# DeltaPSU 产品公告

## 医疗用适配器 升级公告

产品型号: MEA-250A24C H-A

### 外型变更

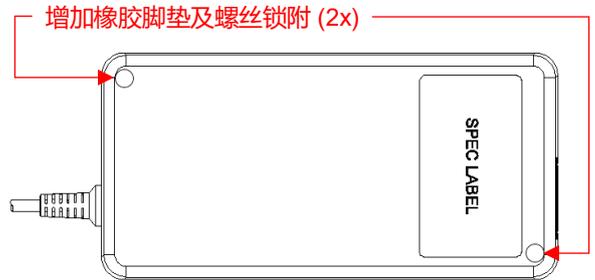
强化 MEA-250A24C H-A 电源的外壳组装结构从“胶固定”更改为“螺钉和超声波固定”（已完成此结构变更的安全认证更新）。产品变更如下，实施日期为 2021/04/01。

### 版本变更

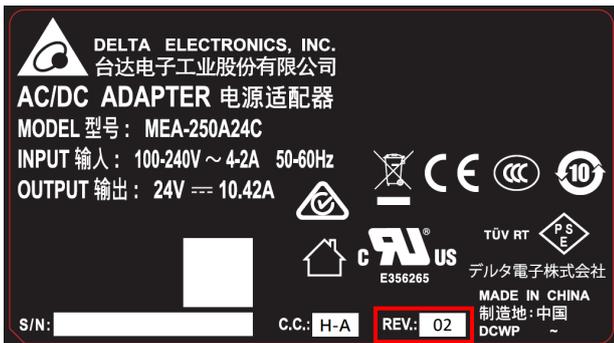
版本变更前 (Rev. 02)

版本变更后 (Rev. 03)
